# Mémoire en réponse à l'avis de la Mission Régionale de l'Autorité Environnementale

## Parc éolien de Louin

*Communes de Louin et Airvault (79)*

**Novembre 2022**

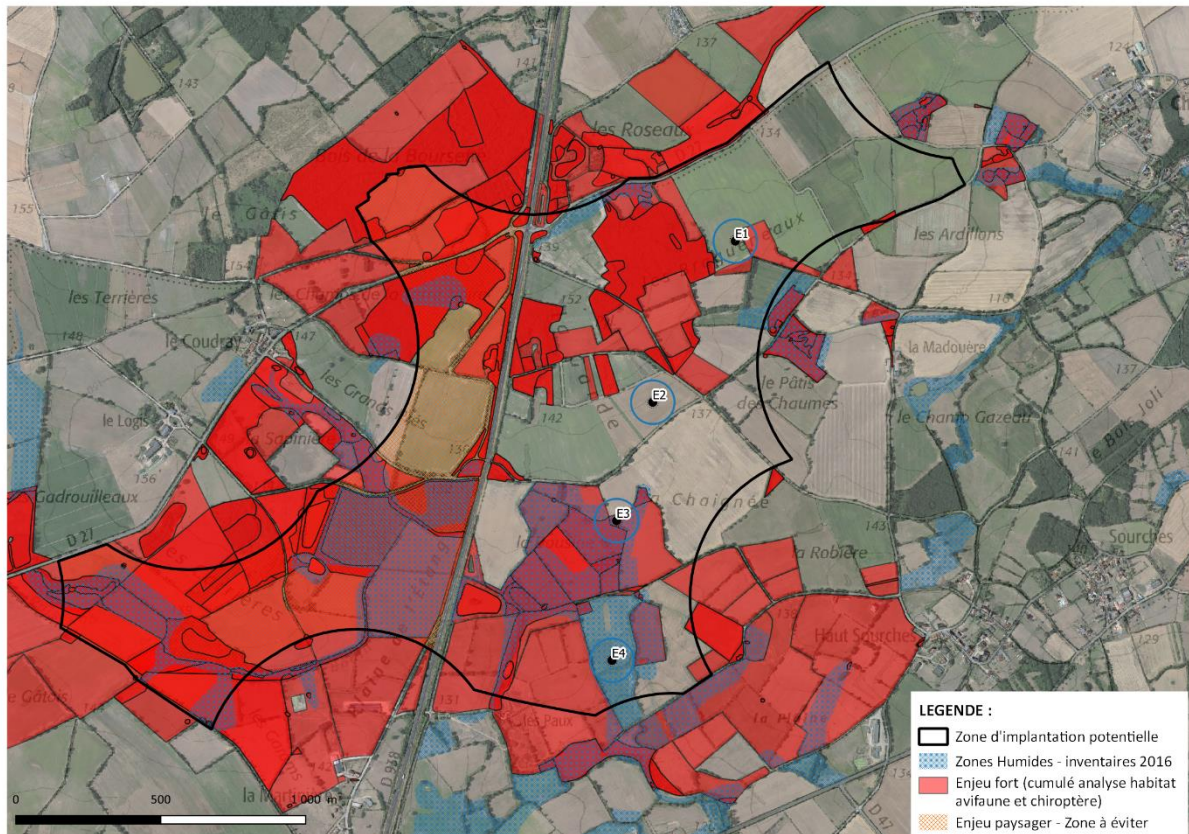
« La MRAe demande au porteur de projet de présenter une cartographie des zones humides au sein de la ZIP et de compléter son analyse des enjeux liés à ces zones. »

Etant donné l'analyse des enjeux de l'état initial sur l'ensemble de la ZIP, les inventaires zones humides issus des études préalables à l'élaboration du PLUi sont présentés en page 318 de l'EIE et en page 12

de l'étude zones humides ; le porteur de projet, en collaboration avec les bureaux d'études, a priorisé une variante d'implantation à l'est de la départementale D938.

La carte suivante présente l'implantation finale considérant les enjeux forts du milieu naturel et du paysage relevés sur la ZIP.

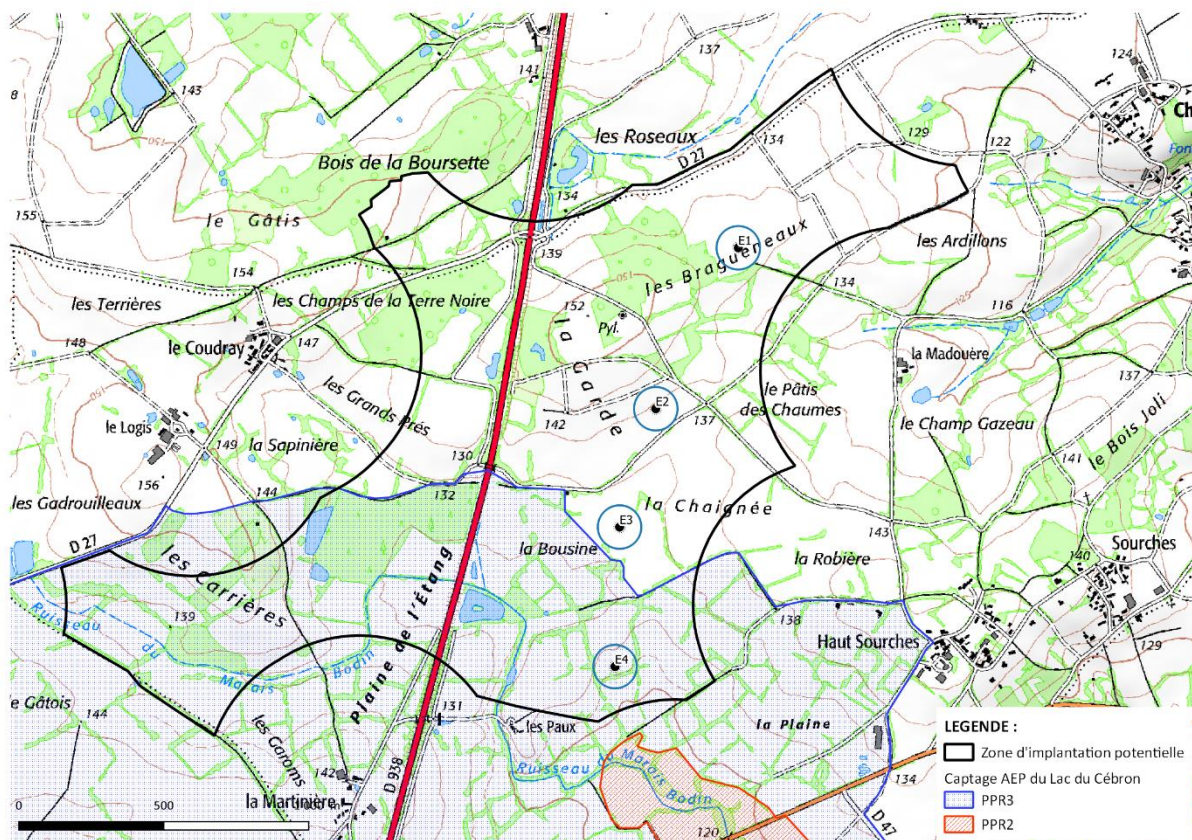
« La MRAe relève ainsi les éléments du dossier qui tendent à montrer que l'absence d'impacts significatifs de l'implantation des éoliennes E3 et E4 dans le périmètre de protection rapprochée de l'aire d'alimentation du Cébron n'est pas démontrée. Ainsi, sur ce point, la démarche d'évitement et de réduction des impacts du projet n'est pas aboutie et doit être poursuivie, et l'implantation des aérogénérateurs E3 et E4 devrait être réinterrogée. »

La carte suivante localise les éoliennes dans la zone d'implantation potentielle par rapport aux périmètres de protection rapprochée 2 et 3 de l'aire d'alimentation en eau potable du Cébron. Nous précisons que l'éolienne E3 est située en dehors du périmètre de protection rapprochée 3 (PPR 3).

Dès l'initiation du projet, les services de l'ARS ont été consultés sur l'implantation d'éolienne dans l'aire d'alimentation du captage AEP du Cébron. Conformément à l'avis de l'ANSES de 2011, l'ARS nous invitait à réaliser une étude hydrogéologique approfondie pour justifier de l'absence de risque ou d'un risque négligeable sur la zone projetée. Aussi, suivant leurs recommandations, une étude hydrogéologique réalisée par le bureau d'études Terraqua a permis de mesurer le risque de l'implantation de l'éolienne E4 située en bordure nord dans le périmètre de protection rapprochée 3. Les chapitres 5. *Compatibilité du projet avec les prescriptions* et 6. *Mesures d'évitement* respectivement en page 23 et 26 de l'étude hydrogéologique arguent la comptabilité de l'éolienne E4 avec les prescriptions de l'aire de captage. Cette étude disponible en annexe de l'étude d'impact environnementale (EIE) présente également une campagne piézométrique sur l'aire de captage nord du Cébron ; ou l'analyse du niveau de hautes eaux de la nappe lors des périodes de pluies.

Considérant l'ensemble des résultats des études (hydrogéologique, milieu naturel, paysage, acoustique) menées pour l'implantation de l'éolienne E4, localisée en bordure nord du PPR 3 couvrant une surface de 35,5 km<sup>2</sup>, le choix définitif de l'aérogénérateur suit bel et bien une démarche d'évitement et de réduction des impacts du projet. Rappelons enfin que E4 est implantée au milieu d'une parcelle agricole de culture intensive, nuançant ainsi les enjeux liés aux zones humides.
